金城ふ頭地先公有水面埋立て
に係る見解書

(公有水面の埋立て)

平成29年12月

名古屋港管理組合

図2-3-4 建設機械の稼働による騒音レベルの予測結果

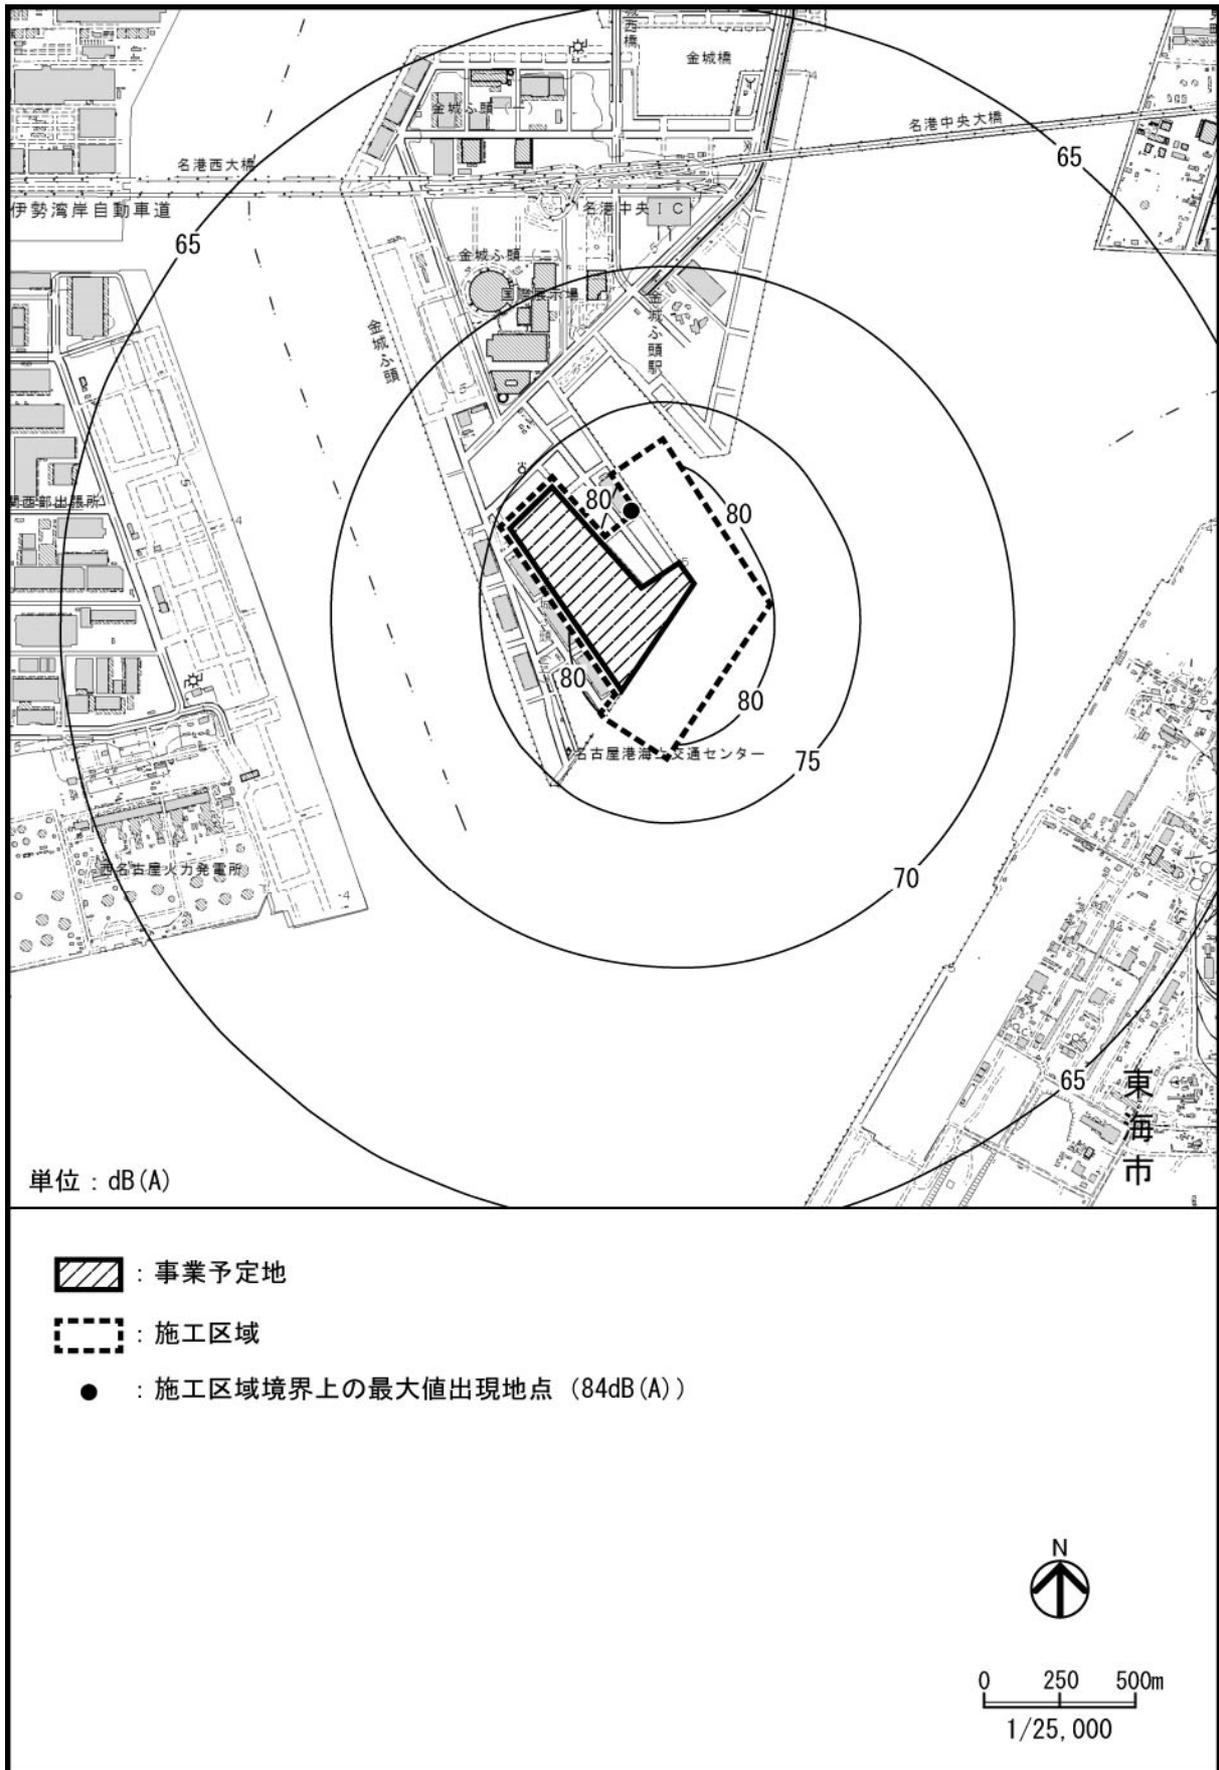
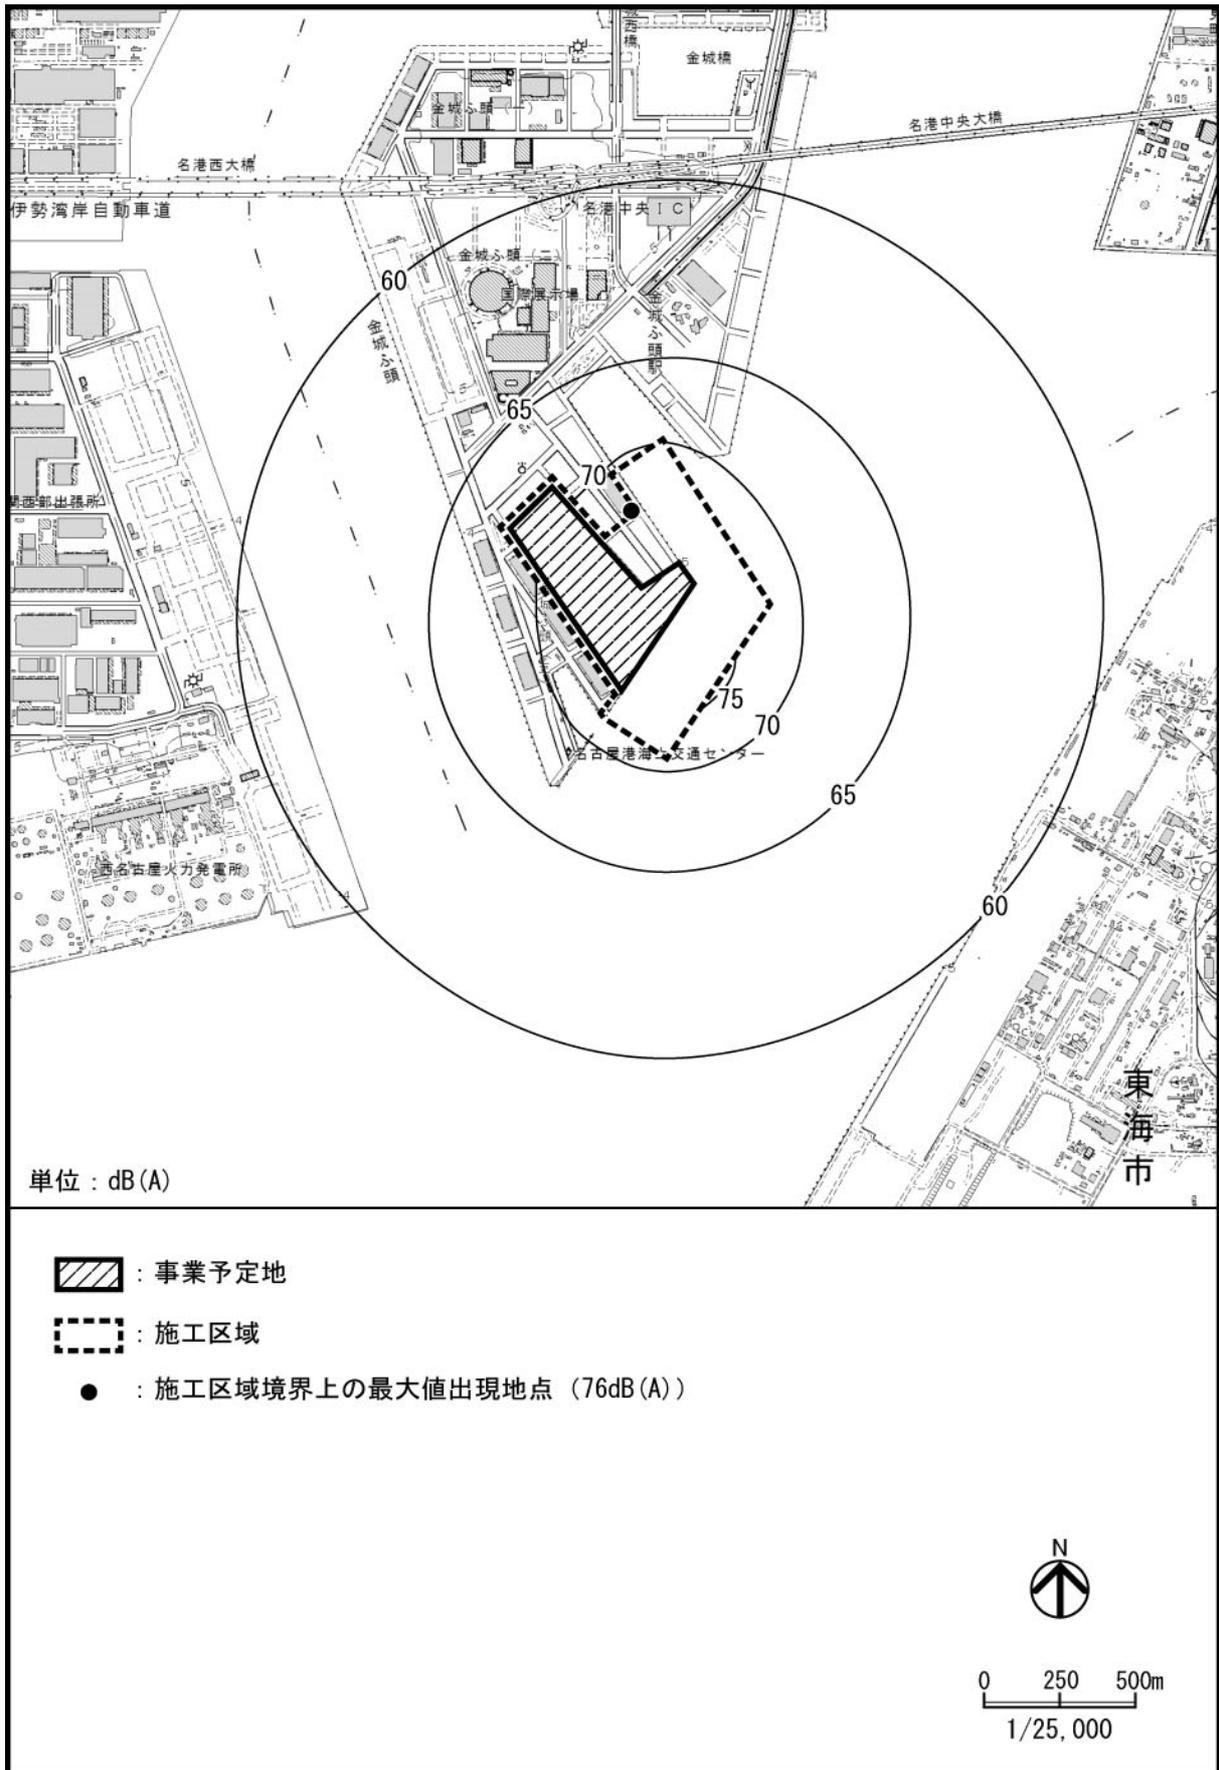
項 目	意 見 の 概 要																																																						
大気質	<p>[自動車専用船の主機の運転時間について]</p> <p>p158 自動車専用船の排出ガス諸元で、標準運転時間が、主機は1時間、補機は33時間となっているが、その根拠を示すべきである。特に主機は燃料消費量が補機の2.4倍あるため、可能な限り稼働させないようにすべきであり、1時間の内訳を具体的にしめして、その削減方法を検討すべきである。</p> <p>また、補機の33時間稼働についても、その必要性、削減可能性を説明すべきである。</p>																																																						
騒 音	<p>[建設機械の騒音予測について]</p> <p>p195 建設機械の稼働による騒音予測結果が最大値84dB（規制基準値85dB）とされているが、予測計算が間違っていると思われる。最大値出現地点に最も近い③空気圧送船はA特性パワーレベルが118dBであり、距離を図から読み取って70mとすると、資料編p84の予測式$L=L_{WA}-20\log r -8$から、73.1dBとなる。その周辺の①押船2台111dBが120mと140m、④固化材供給船1台106dBが80m、⑦揚錨船2台111dBが150mと220m、⑤打設船114dBが160mでそれぞれからの騒音レベルを計算し、合計しても74.3dBであり、他の音源は300m以上離れており（$-20\log(300)=-50$）と、影響はなく全体として、とても予測の84dBには届かない。どこかで計算違いをしていると思われるので再検討すべきである。</p>

ご指摘のとおり、準備書にて提示しました、建設機械の稼働に係る騒音レベルの算出に誤りがありました。建設機械の稼働による騒音レベルの最大値を、下表のとおり訂正いたします。なお、訂正後の等騒音分布図については、本見解書の「4. 環境影響評価準備書の記載内容の訂正について」に記載します。

準備書 第2部 第3章 3-1 建設機械の稼働による騒音 において予測した、建設機械の稼働に起因する騒音のうち、予測結果の算出に誤りがあった。この記載内容の誤り（以下、「訂正前」という。）と、これを訂正したもの（以下、「訂正後」という。）は、次に示すとおりである。

再計算の結果、騒音レベルの最大値は76dBと予測されます。

最大値（施工区域境界上）	規制基準
76	85
